2024年12月16日
アドバンテック株式会社

産業用PCシャーシ IPC-730 ホールドダウンバー追加のお知らせ

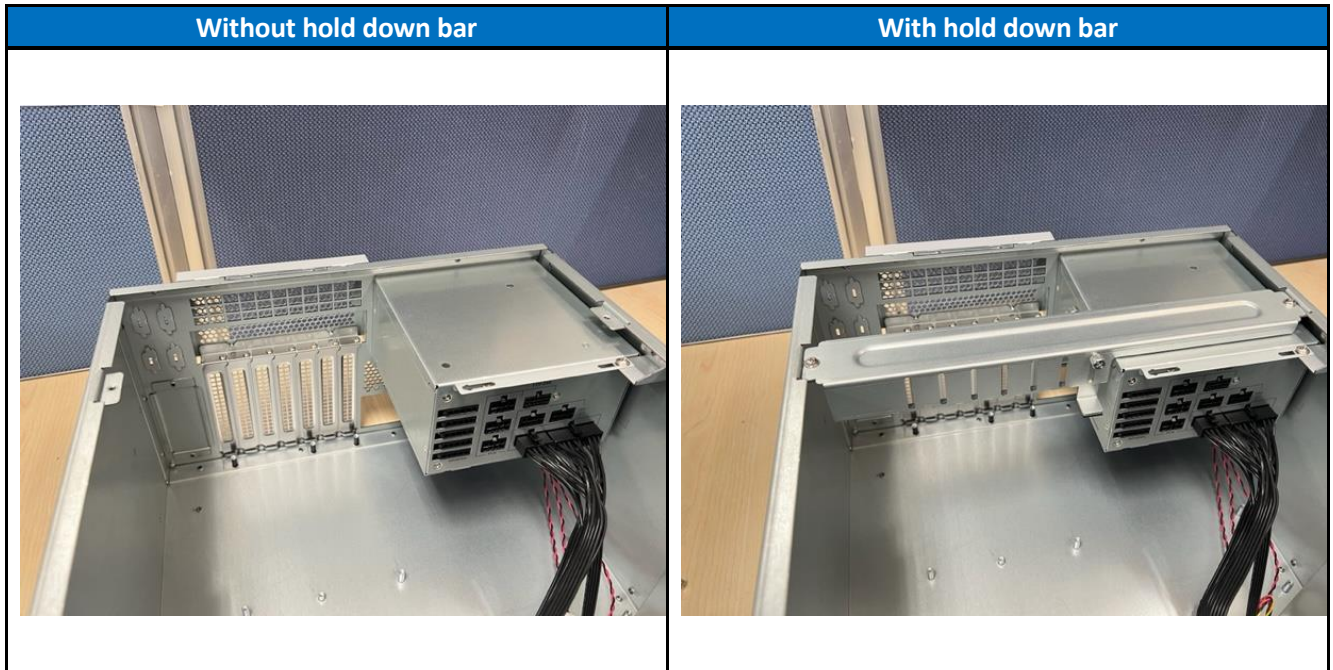
平素は格別のご高配を賜り、厚く御礼申し上げます。
GPU搭載可能産業用PCシャーシ IPC-730に拡張カード固定用のホールドダウンバーが追加となります。
ここにご案内申し上げます。

| Affected Models | Current Component | New Component | Category | Outlook Difference | Reason |
|-----------------------------|-------------------|---|----------|--------------------|--|
| IPC-730-85A IPC-730-1K2A | N/A | 1960117088N000 1960117090N000 199002K000 1930007122-01 | Chassis | Yes | Add hold down bar to fix expansion cards firmly. |

| Affected Models | ECOM Number | Estimated Effective Date | Cut-in Implement | Change Description |
|-----------------------------|-------------|--------------------------|---------------------------------|---|
| IPC-730-85A IPC-730-1K2A | ECOM-221671 | 2024/Dec | Immediately for new work orders | Add hold down bar. IPC-730-85A: <u>Serial number after KMAA296065 are with hold down bar.</u> IPC-730-1K2A: <u>Serial number after KMAA277670 are with hold down bar.</u> |
